SUPERINTENDENCIA DE INDUSTRIA Y COMERCIO			
RAD:	10-118493- -9	FECHA:	2013-01-15 17:17:21
DEP:	2020 DIRECCION DE NUEVAS CREACIONES	EVE:	378 FASE NACIONAL INCLUIDO CAPITULO I
TRA:	11 PCT-PATENTE DE INVENCION CAPITULOS I Y II	FOLIOS:	14
ACT:	519 PRESENTACION

Patente de Invención	X			Patente de Modelo de Utilidad	
Vía Nacional					
Vía PCT (Fase Nacional)	X	Capítulo I	X	Capítulo II	
No. Solicitud Internacional	PCT/FR2009/000356				
Fecha de Presentación Internacional	27/03/2009

Título de la solicitud: "Dispositivo para suministrar líquido en forma de gotas"

Apertura central 6 No presenta
un canal de paso De líquido
que se abre en Forma de campana

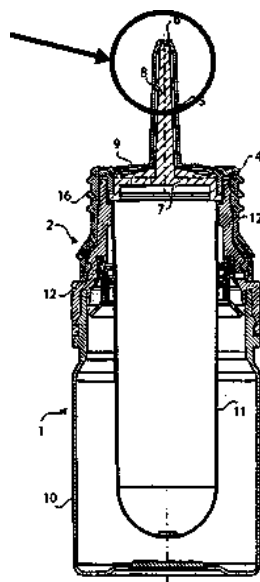
En el documento D1, la forma de la apertura central 6, la cual no presenta un canal de paso de líquido que abre en forma de campana, es tal que el líquido puede distribuirse en spray y, por lo tanto, puede salpicar alrededor del ojo. En la siguiente figura, correspondiente al dispositivo de D1, se puede apreciar que la apertura central 6 no incluye los elementos particulares reivindicados que constituyen la solución al problema técnico planteado en esta solicitud.

En el dispositivo de D2,
el Pasaje de regulación 11
Nunca esta sellado

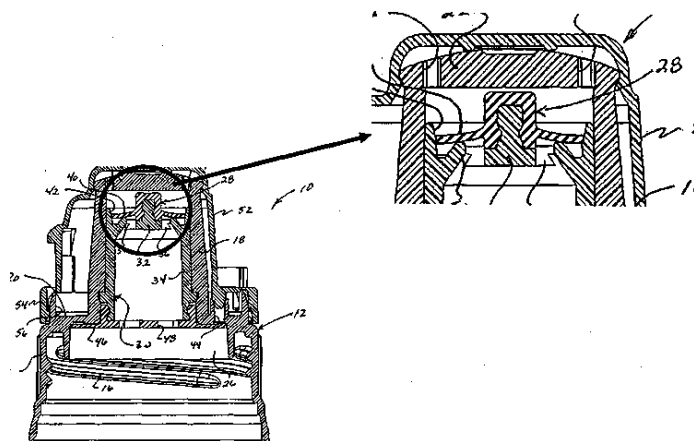
Particularmente, el elemento inserto 1 de D2 no es capaz de tomar una posición de no retorno para prevenir que el líquido se devuelva al interior del dispositivo, toda vez que el pasaje de regulación 11 nunca esta sellado o cerrado durante o después de la distribución de la gota. Por el contrario, en la presente invención, el miembro de sellado evita que el líquido, y por lo tanto bacterias, regresen al deposito antes de la liberación

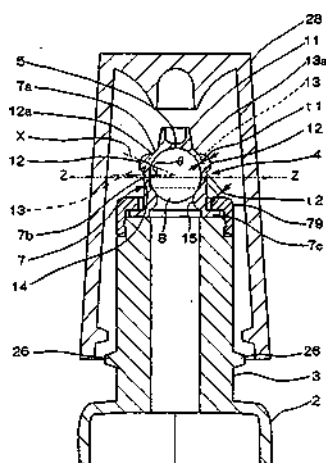
Este documento no ensena ni sugiere ningún miembro de sellado provisto con medios de medición para formar gotas como se reivindica en esta solicitud. Particularmente, el miembro de válvula 28 de D3 no comprende medios formadores de gota, ni tampoco un canal de paso de líquido que se abre hacia afuera en los medios formadores de gota, como se detalla en la figura a continuación:

Fig. 1

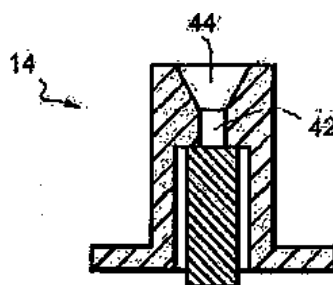
D4 por su parte no presenta ni sugiere ningún canal de paso de líquido que abre hacia afuera en los medios formadores de gota que tienen forma de campana que se abre desde dicho canal, como se puede ver en la figura 1 de dicha publicación:

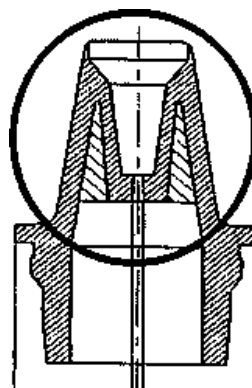
Adicionalmente, si bien D4 enseña un dispositivo que evita que el líquido regrese al interior del contenedor, la configuración del miembro de sellado es muy diferente particularmente porque en D4 el sellado se logra mediante una válvula esférica que puede moverse entre las porciones de sellado superior e inferior. Así D4 es silente con respecto a la configuración especial del miembro de sellado de esta invención que además incorpora medios de medición:
